女川原子力発電所2号炉 津波評価について

(令和元年9月27日審査会合資料 一部修正)

令和元年11月19日
東北電力株式会社

審査会合におけるコメント

津波伝播特性検討による最高水位分布図

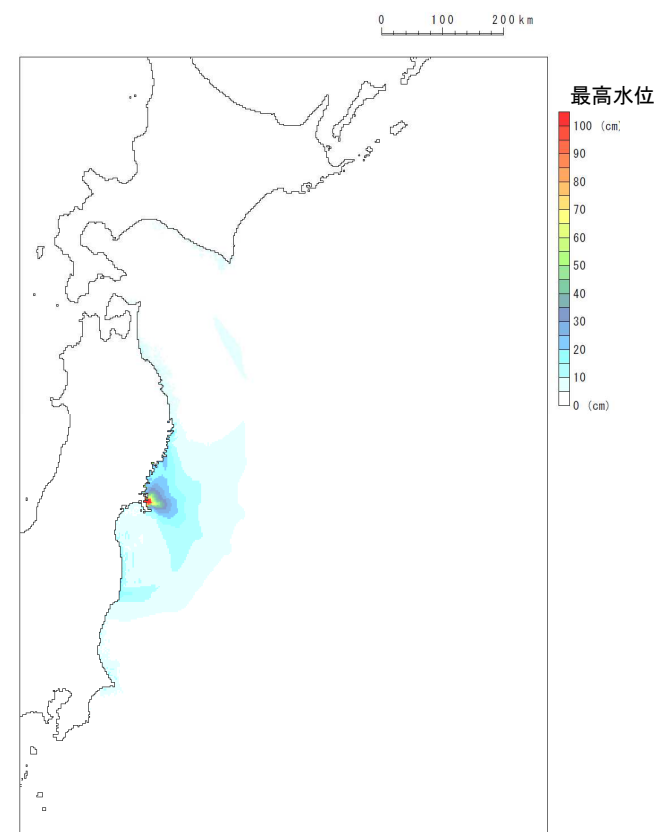
No.	第750回審査会合におけるコメント(令和元年7月26日)
S188	<p>説明上の重要性及び申請書への記載を踏まえて、資料の構成を整理すること。</p> <ul style="list-style-type: none">• 東北地方太平洋沖型の地震について、各特性化モデルの断層パラメータ、設定フロー、パラメータスタディ範囲及び分岐断層・海底地すべりの考え方について、本資料に記載すること。• 徳山ほか(2001)に示されている福島県沖の海底地すべりに関する評価内容について、本資料に記載すること。• 剛性率の設定及び海底地すべりに関する内容について、重複が見られることから、説明可能な範囲で簡略化すること。
S198	海域活断層に伴う津波評価について、簡易評価の断層選定にあたってのスクリーニング根拠の説明性を向上すること。
S199	年超過確率の評価フローのうち検討対象領域の設定に、東北地方太平洋沖型の地震を追記すること。

- 広域的概査は、徳山ほか(2001)による地質構造及び津波伝播特性検討結果を用いて実施した。
 - 三陸沖から常磐沖海域の地質構造および津波伝播特性検討による最高水位分布図を以下に示す。
 - 敷地前面から日本海溝までの範囲に、敷地に与える影響が大きいと考えられる海底地すべり地形は認められない※。
- ※: 徳山ほか(2001)に示される福島県沖の海底地すべりに関する調査結果の詳細は、補足説明資料「II. 2. 福島県沖の海底地すべり」に記載。

1.3.2 日本海溝付近の海底地すべり

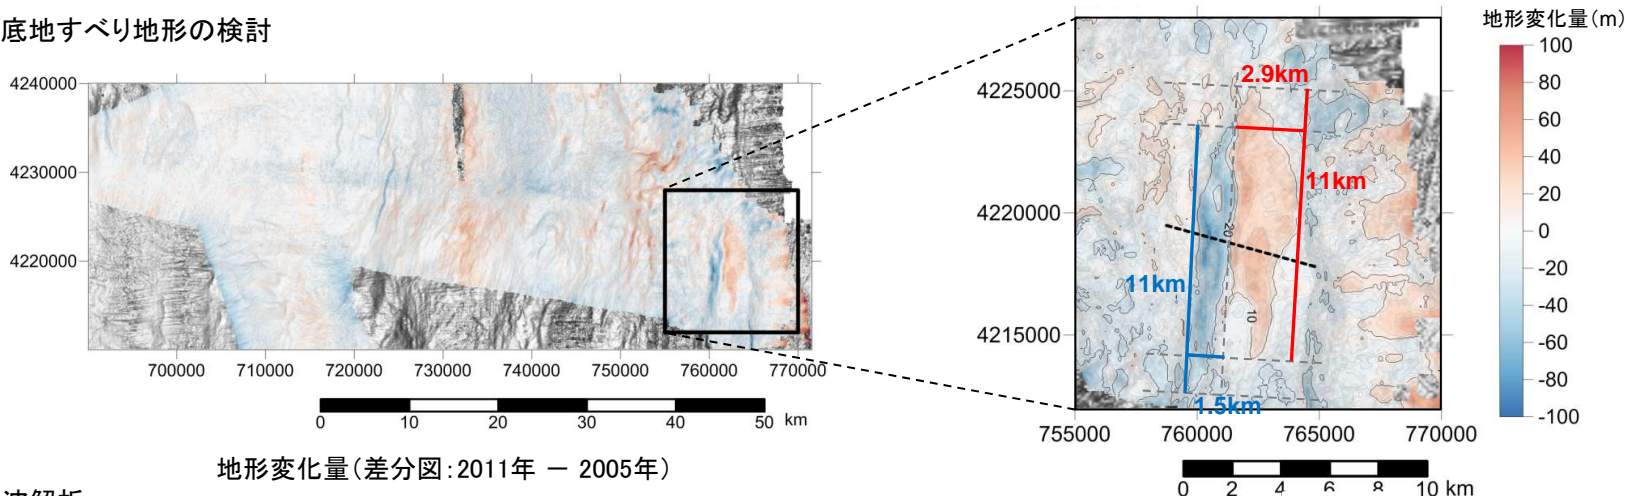
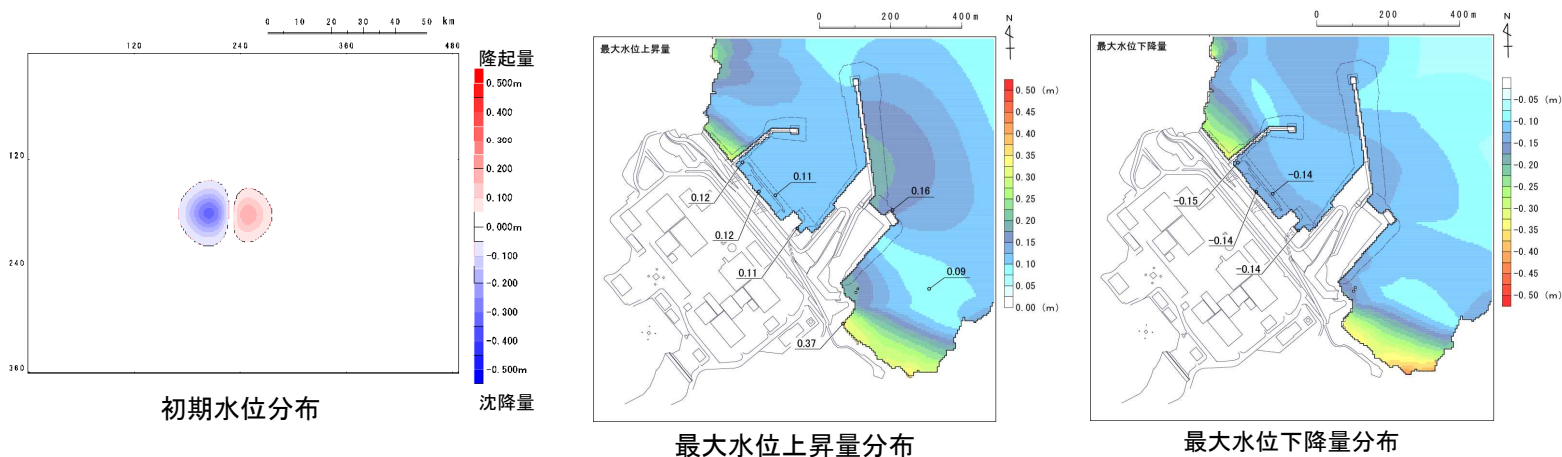
コメントS188

- 小平ほか(2012)は、3.11地震前後の海底地形データの比較から、日本海溝陸側斜面で海底地すべりが発生したとしていることを踏まえ、小平ほか(2012)と同様に、JAMSTEC(藤本(2005), 海宝(2011))によって取得された3.11地震前後のデータを用いて地すべり地形を検討し、海底地すべり位置の水深効果が考慮されているWatts et al.(2005)による予測式により算定される初期水位分布を用いて津波解析を実施した。
- 検討の結果、同海底地すべりによる最大水位上昇量は0.4m程度であり、発電所(沿岸)の津波高さに与える影響は小さいことを確認した。

日本海溝陸側斜面で発生する海底地すべりに伴う津波は、水深が7000~8000mと深いために海底地すべり位置の津波振幅が小さく、発電所(沿岸)の津波高さに与える影響は小さい※。 ※:評価の詳細は、補足説明資料「II. 3. 日本海溝付近の海底地すべり」に記載。
